Info prodotto 2309

18.10.2023

EASYDOOR

Sono disponibili i nuovi profili telaio retto e telaio arrotondato per la serie Easydoor.

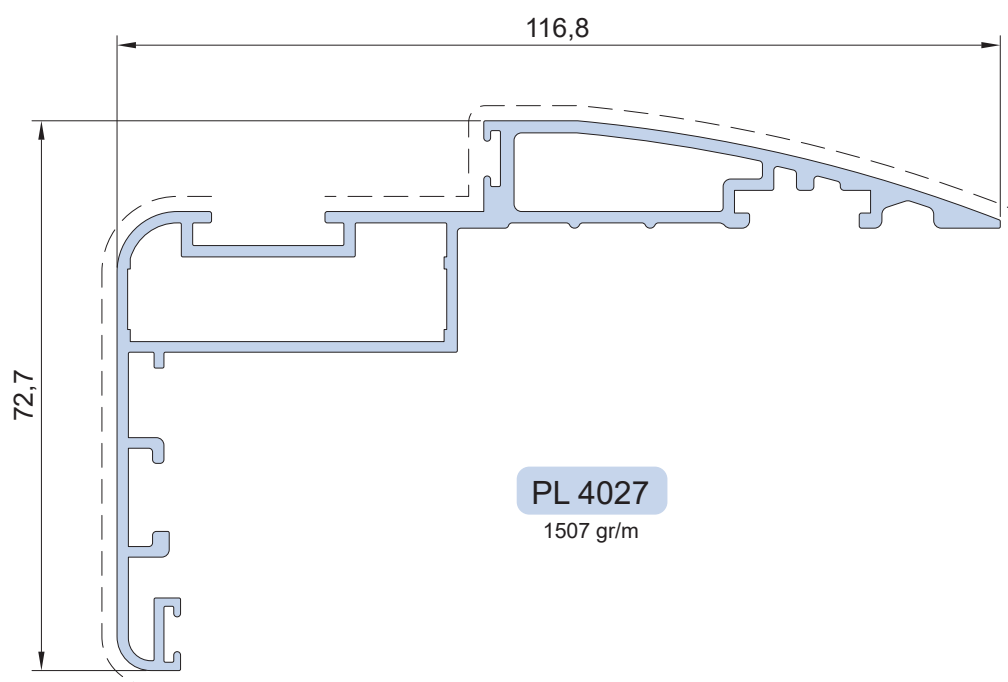
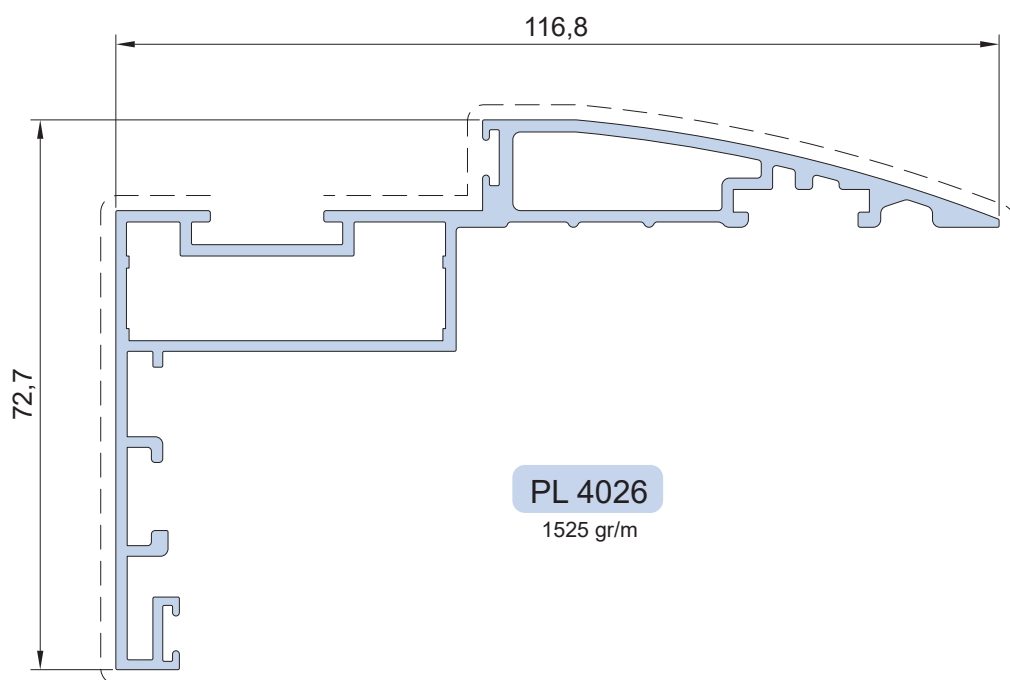
Diversamente dagli attuali (PL 4002 e PL 4003), prevedono una tubolarità aggiuntiva che irrigidisce l'aletta e richiedono l'utilizzo di una squadretta ACP 4017 che, in fase di assemblaggio, ne migliora l'allineamento potendo dare una maggiore forza di serraggio rispetto alla precedente ACP 4004.

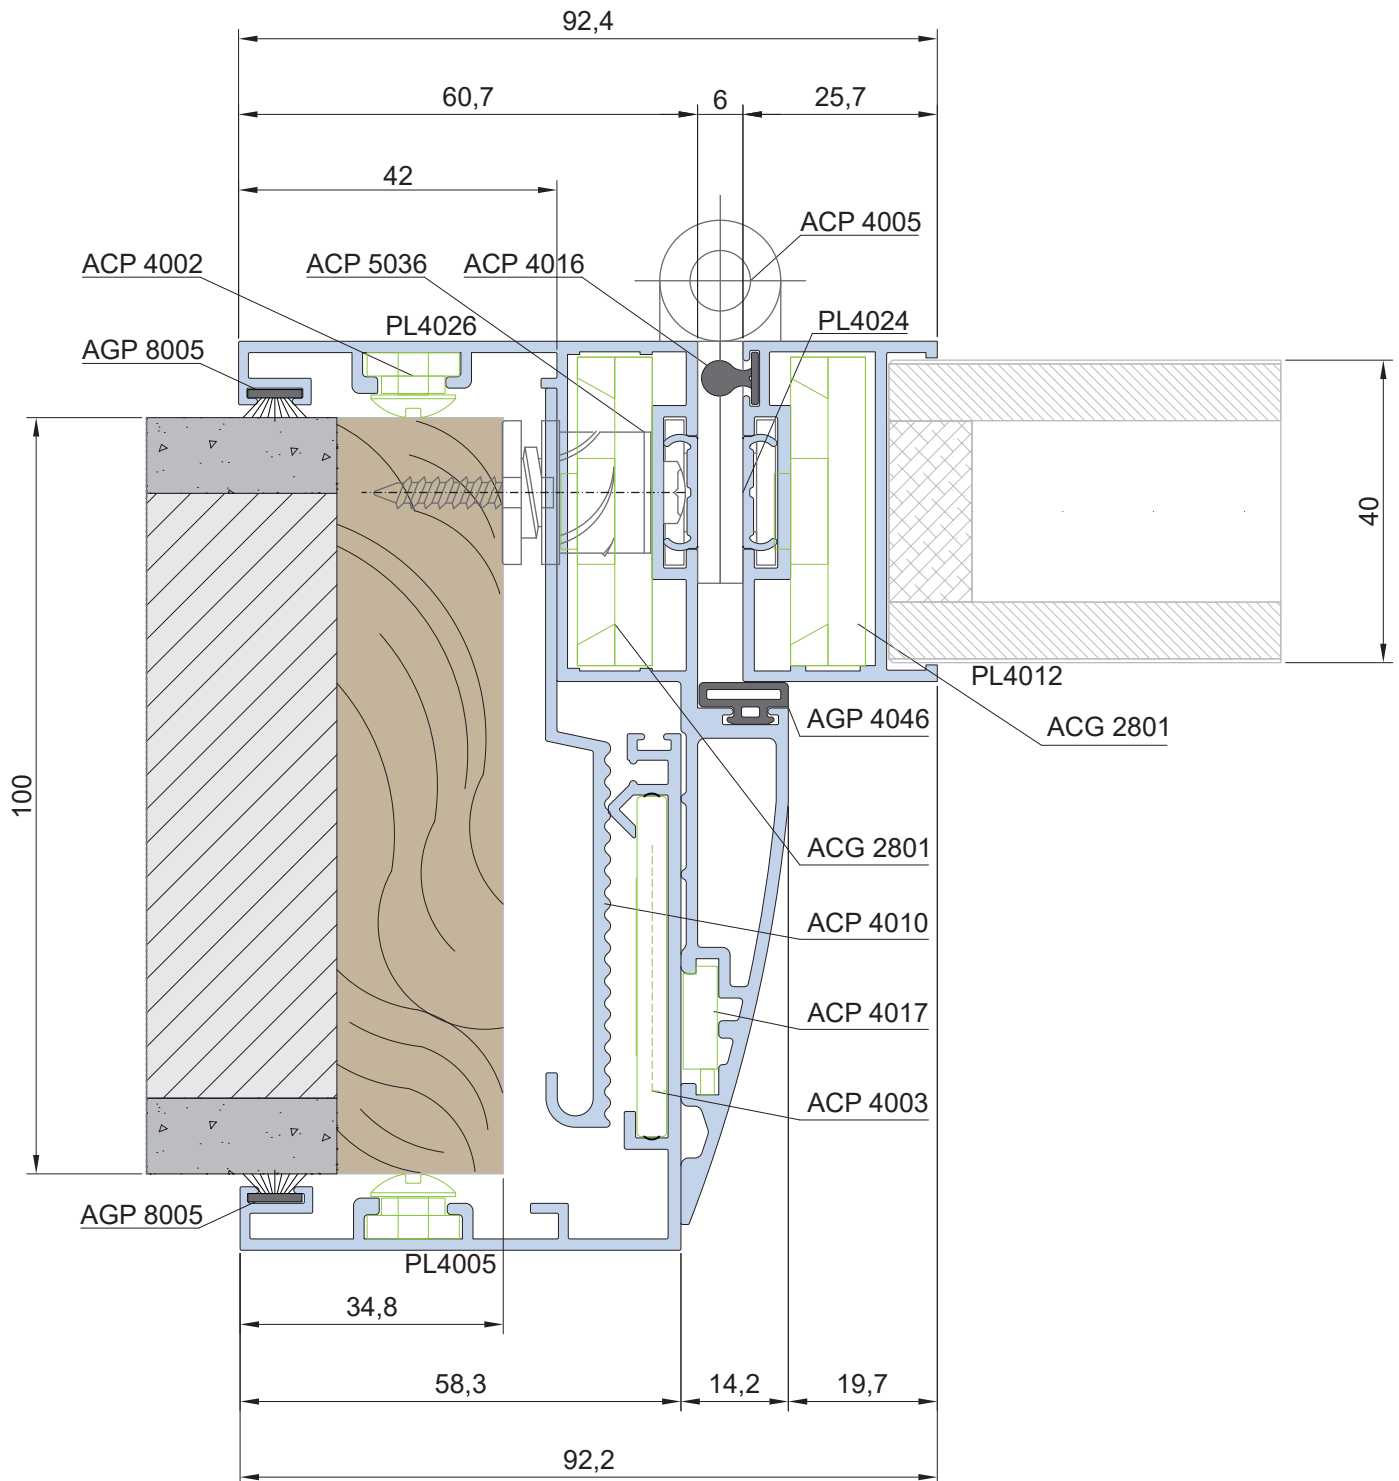
PL 4026 Telaio retto;

PL 4027 Telaio arrotondato;
